REPONSES AUX QUESTIONS POSEES PAR LES ENTREPRISES

MARCHÉ N° : COG1018PROFPO – CO – 01082024 - TRAVAUX TSIEMÉ ET DJOUÉ

INTITULE DU MARCHÉ : Travaux d'extension/restructuration des Commissariats Centraux de Police de LA TSIEME (LOT 1) et de DJOUE (LOT 2), en République du Congo, Brazzaville

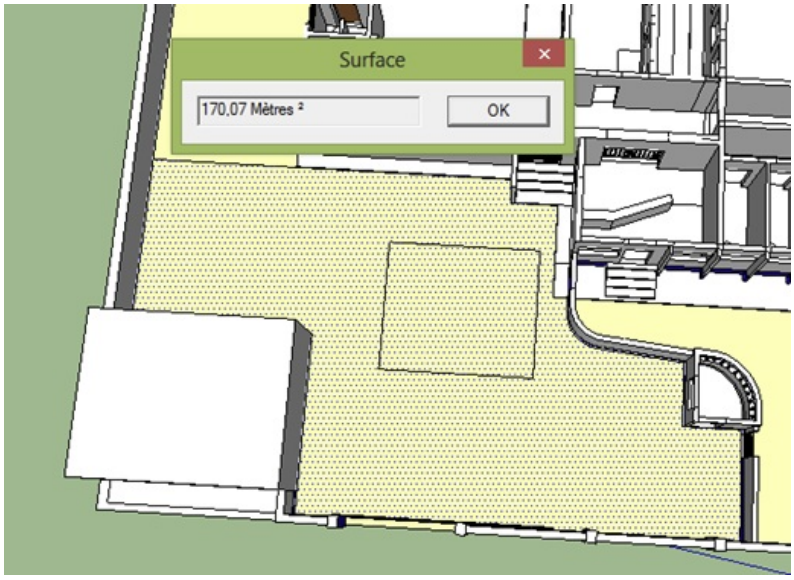
6-Dallage dans la cour : Est-il prévu de réaliser un dallage dans la cour de Tsiémé, notamment autour des nouvelles geôles ?

Réponse : Un dallage de 50 cm minimum de largeur devra être réalisé pour éviter les infiltrations d'eau près des fondations. Le dallage du patio doit également être intégré avec les évacuations d'eau (54 m²).

Une option sur le dallage devant l'entrée de la zone de sureté devra être proposée en option. Cette surface est de 170 m². Cf ci-dessous

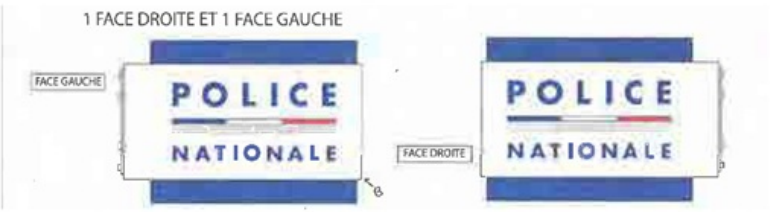
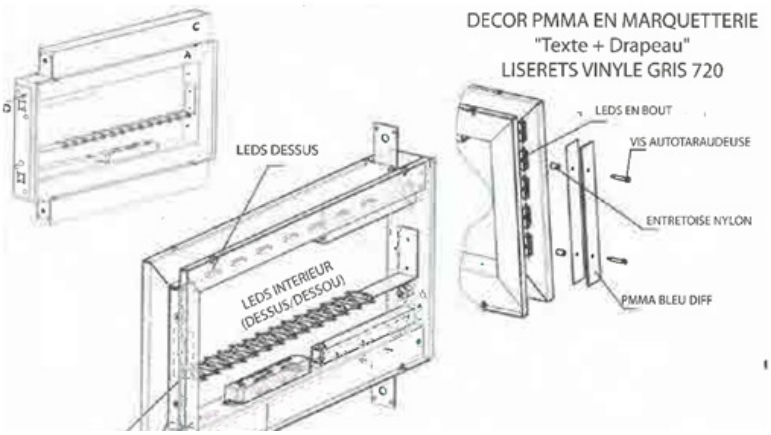
19-Panneau POLICE : Veuillez fournir un exemple de panneau « POLICE » pour les commissariats.

Réponse : Le panneau « POLICE » sera fourni par l'Administration Merci de prendre en compte les spécificités techniques du Panneau détaillées ci-dessous pour établir le budget.
